BT 0652
10.04.2000

Assunto: **Instrução para substituição da Placa de Controle**
Modelo: **BLE24B**
Marca: **Brastemp**

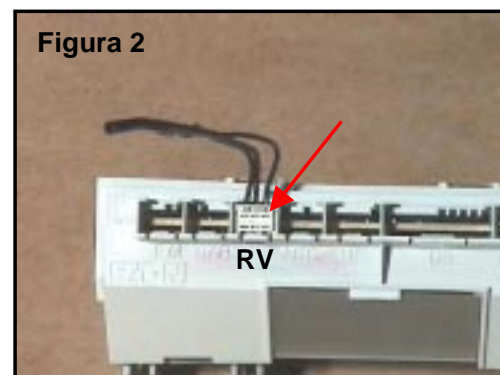
Para a Placa de Controle 00.0234.18.4 – 220V, que passa a ser fornecido com “jumper” (figura 1), o mesmo deve ser colocado nos terminais RV da placa (figura 2).

Para a Placa de Controle 00.0381.55.1 – 110V, o “jumper” não é fornecido, sendo necessário retirar o “jumper” que está na placa a ser substituída, e aplicá-lo no terminal RV da nova placa.

Observação
A Placa de Controle não poderá em hipótese alguma ser montada sem o “jumper” sob risco de problemas em sua programação como : / Entra em higienização / Entra água e drena consecutivamente após 2 Min e 30 Seg.
